Stadt Langenthal

2. Teilrevision der Ortsplanung Anpassung an die BMBV / Integration Ortsplanungen Unter- und Obersteckholz

Mitwirkungsbericht

April 2021

a) Messweise Neubau Massivbau:

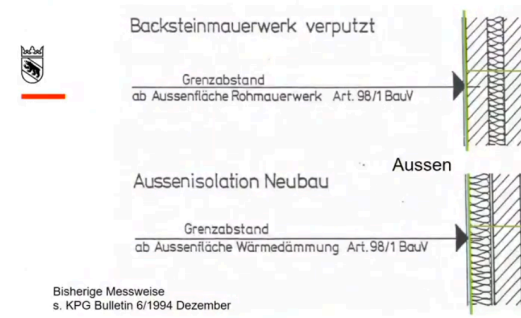
Es wird bemängelt, dass die Kompaktfassade mit einer tragenden Wand und aufgeklebter Aussenwärmedämmung je nach Messweise stark priorisiert werde, was aus architektonischer und gestalterischer Sicht und hinsichtlich Ökologie und Nachhaltigkeit zu bedauern ist. Es stellt sich die Frage, ob dieser Missstand im Rahmen der BauR-Anpassung behoben werden kann. So wird z.B. die Definition der Fassadenlinie nur für die Kompaktbauweise explizit im BauR festgelegt. Für die anderen Bauweisen fehlt eine präzise Angabe.

Die konkrete Messweise bestimmt der Kanton und kann nicht durch das BauR behoben werden (vgl. dazu die Ausführungen zu Ziffer 2.5.7 hievor).

Die Fassadenlinie wird in der BMBV des Kantons definiert (Art. 7 BMBV). Der Stadt verbleibt da keine Rechtssetzungskompetenz mehr. Eine Darstellung der genauen Lage der Fassadenlinie findet sich in der BSIG Information Nr. 7/721.3/1.1

Oberer Messpunkt für traufseitige Fassadenhöhe

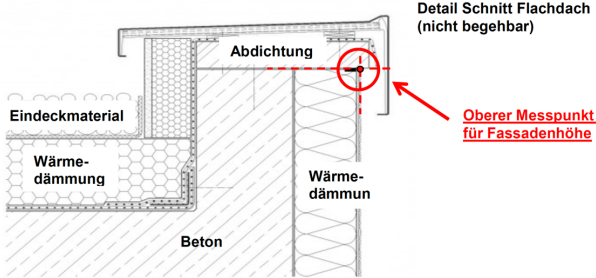
Eingabe-Nr.	Anliegen-Nr.	Kernaussage	Stellungnahme des Gemeinderats Langenthal	Kategorie
	2.12.1	Wie soll der grösste Höhenunterschied in der Praxis ermittelt werden? Gibt es eine gewisse Toleranz wenn der Terrainverlauf leicht wellig ist, was ja meistens der Fall ist?	Das wird sich in der Praxis zeigen. Auch die BVD hat F mit solchen Situationen noch keine Erfahrung. Wir gehen davon aus, dass der gesamte «Verlauf» massgebend sein wird und nicht eine einzelne Bodenunebenheit.	F
	2.12.2	Gemäss IHVB Erläuterungen gilt für die Gebäudehöhe (Fassadenhöhe?) der Rohbau als Ausgangspunkt: OK Sparren beim Holzdach? OK Betondecke beim Flachdach ohne Geländer?	Das AGR, das für die Interpretation der BMBV zuständig ist, hat bisher Details zu folgenden Dachkonstruktionen bekannt gegeben:	F
